<p>RETURN BIDS TO: RETOURNER LES SOUMISSIONS À:</p> <p>Bid Receiving - Environment Canada / Réception des soumissions – Environnement Canada</p> <p>Electronic Copy: ec.soumissions-bids.ec@canada.ca</p> <p>BID SOLICITATION AMENDMENT MODIFICATION DE LA DEMANDE DE SOUMISSIONS</p> <p>The referenced Bid Solicitation is revised in this document; unless otherwise indicated, all other terms and conditions of the Bid Solicitation remain the same.</p> <p>La demande de soumissions citée en référence est modifiée dans ce document; sauf indication contraire, les modalités de la demande de soumissions demeurent les mêmes.</p>	<p>Title – Titre <i>Installation électrique sur le site radar de Marble Mountain</i></p>	
	<p>EC Bid Solicitation No./SAP PR No. - N° de la demande de soumissions EC / N° SAP PR 5000061263</p>	<p>Amendment No. - N° de modif. 001</p>
	<p>Date of Bid Solicitation (YYYY-MM-DD) – Date de la demande de soumissions (AAAA-MM-JJ) 2021-09-08</p>

La demande de soumissions est modifiée comme suit :

ADDENDUM: Ref Drawing E6.1, Section A. :

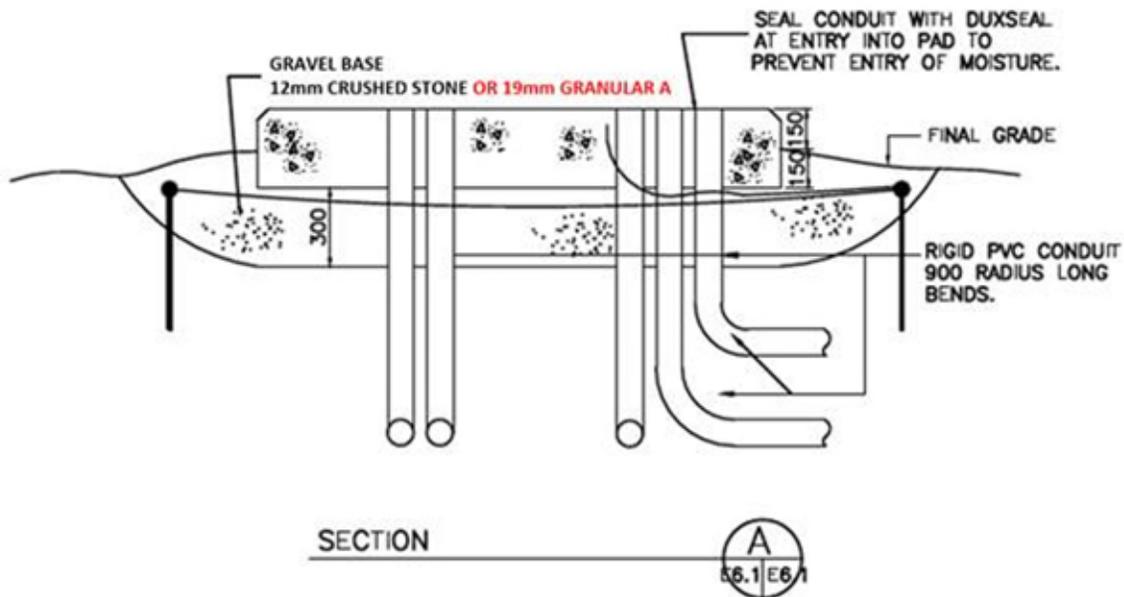
Q10. Le dessin E6.1, section A, demande de la pierre concassée de 12 mm, ce qui n'est pas une taille courante. Cette pierre de 12 mm peut-elle être remplacée par de la pierre de 19 mm (classe A) qui est courante et facilement disponible dans la zone des travaux ?

R10. Oui, 19 mm est acceptable
